CITTA' DI ROVERETO

VARIANTE al PRG "APRILE 2023" per la RIGENERAZIONE AMBIENTALE, URBANISTICA E PAESAGGISTICA DI VIA DEL GARDA

Recepimento prescrizioni PAT per Approvazione

Approfondimenti in materia di
ACUSTICA

MAPPA ACUSTICA 1: STATO ATTUALE (anno 2023) Livelli di rumore da traffico stradale + Emissioni da attività produttive - PERIODO DIURNO (L_{AeqTR} intero periodo di riferimento 6-22 – dBA)

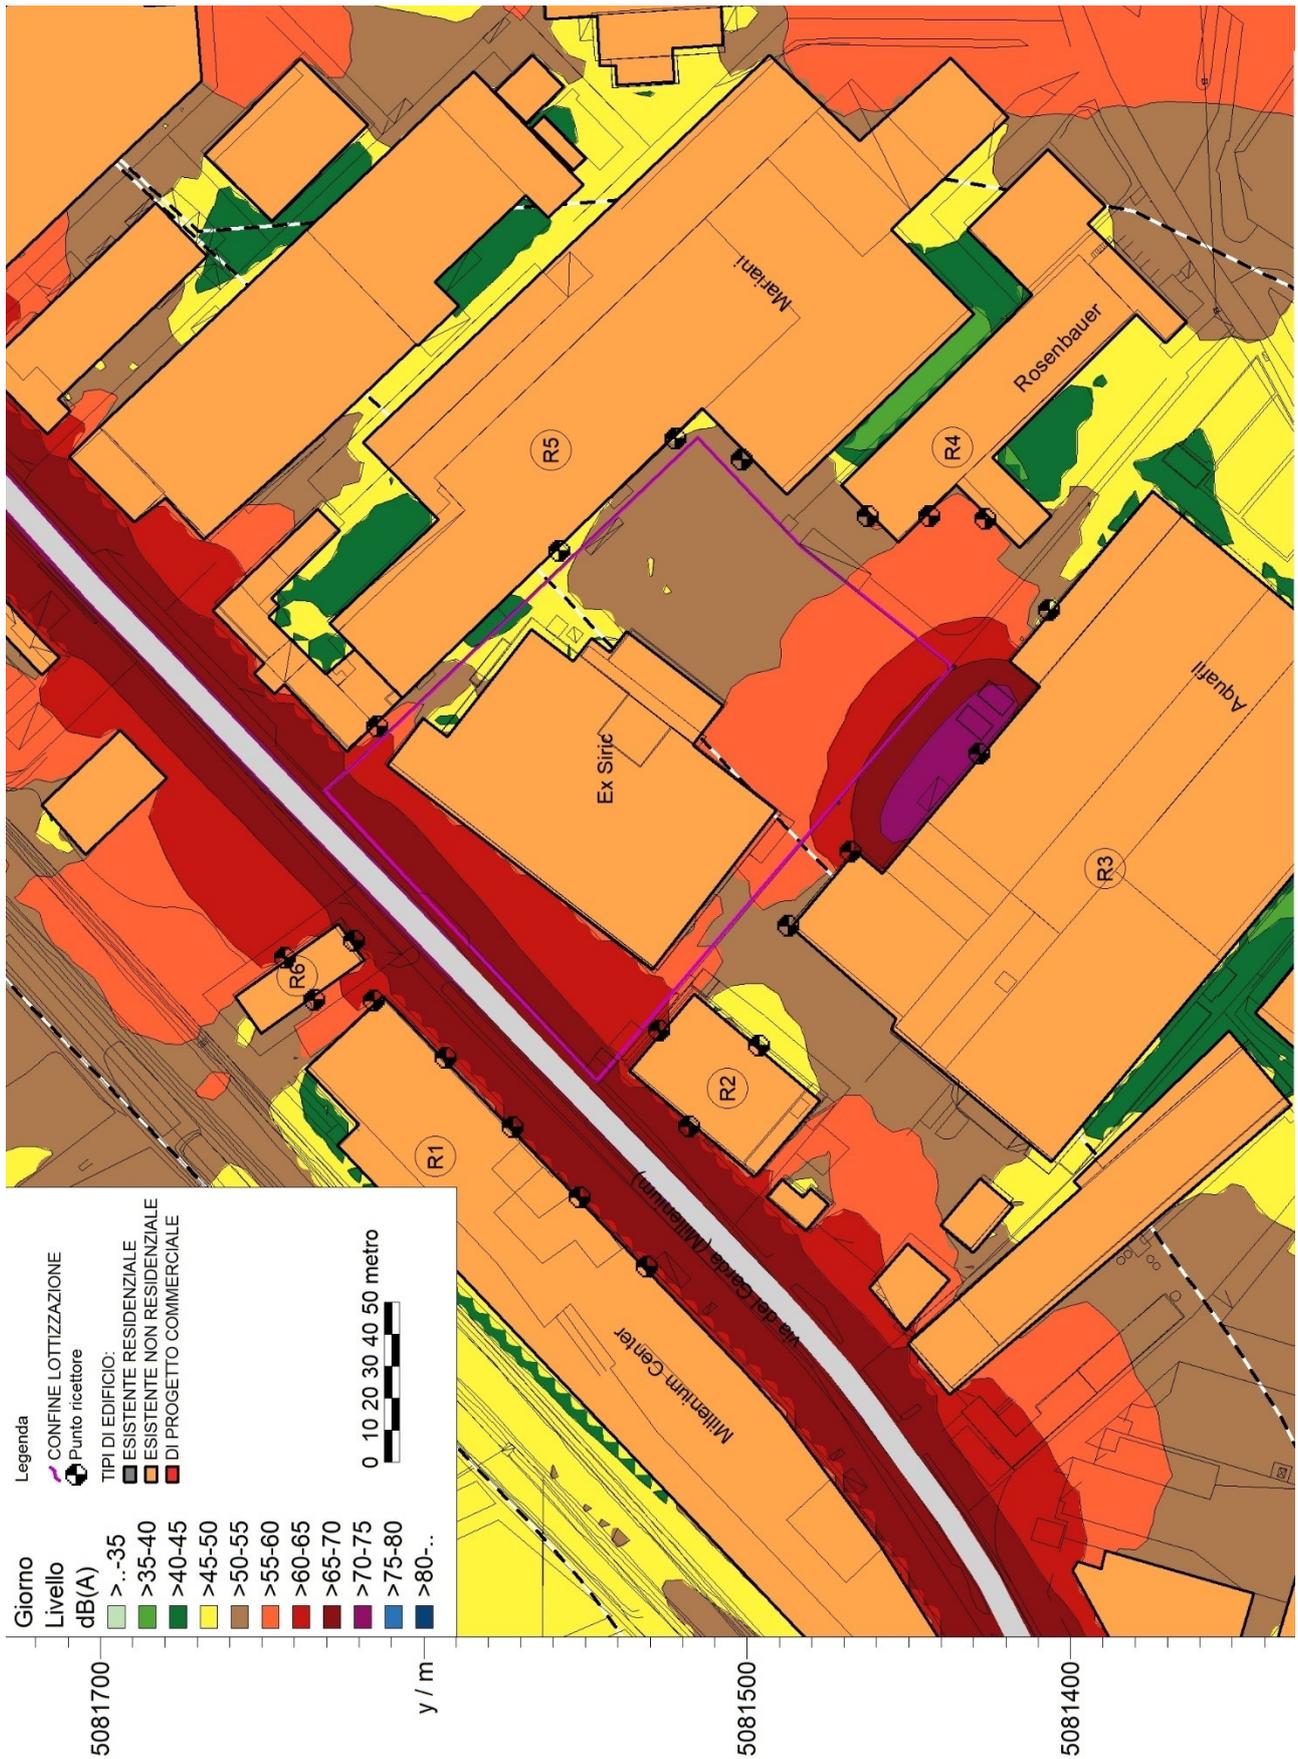
Con riferimento alla tutela dell'aria ed agenti fisici, matrice rumore, si riporta il parere di data 20 marzo 2024 dell'Agenzia provinciale per la protezione dell'ambiente: *“Gli obiettivi espressi nella nota di parere prot. n. 768791 di data 12/10/2023 sono quelli di perseverare nei canoni di salvaguardia previsti in applicazione della L.447/95, nonché di scongiurare a carico delle attività esistenti l'insorgere di eccessivi gravami, in particolare di carattere economico, derivanti dall'insediamento di attività commerciali in un'area esclusivamente industriale (Classe VI). Ciò dacché tale mutato scenario indurrebbe ad una modifica dell'attuale Classificazione Acustica con la conseguente definizione di valori limite di rumore più stringenti, almeno per la parte interessata dal previsto insediamento di attività commerciale nella zona "ex Siric". Pertanto, si ritiene quanto espresso a rimando della menzionata nota di parere non adatto a dipanare le perplessità sollevate nel contributo presentato da questo Settore del quale restano quindi salvi gli indirizzi di merito tracciati.”*

Con riferimento al secondo aspetto citato nella sentenza del Consiglio di Stato si inquadra la nota di data 25/04/2024 del Servizio Urbanistica, la quale ripropone il tema degli eventuali gravami di tipo economico a carico delle attività produttive già esistenti *"a seguito della definizione di valori limite di rumore più stringenti, almeno per la parte interessata dal previsto insediamento di attività commerciale nella zona ex Siric"*.

Dai risultati di Tabella 1 e dalla MAPPA ACUSTICA 1 risultano, nella parte Sud/Est dell'Area "ex Siric", allo STATO ATTUALE, livelli equivalenti ovunque pari o inferiori a 66 dBA.

Come riportato in Tabella 2 e nella MAPPA ACUSTICA 1 gli attuali livelli di rumore ambientale (dovuti a traffico ed attività produttive) risultano pienamente conformi al limite di IMMISSIONE DIURNO della CLASSE VI.

- 1) Sulla base delle misure fonometriche eseguite nel marzo 2023, con l'area "ex Siric" classificata nella **CLASSE VI**, la rumorosità attribuibile alle attività produttive al contorno rispetta il limite assoluto di immissione diurno di 70 dBA (il limite differenziale non è applicabile).
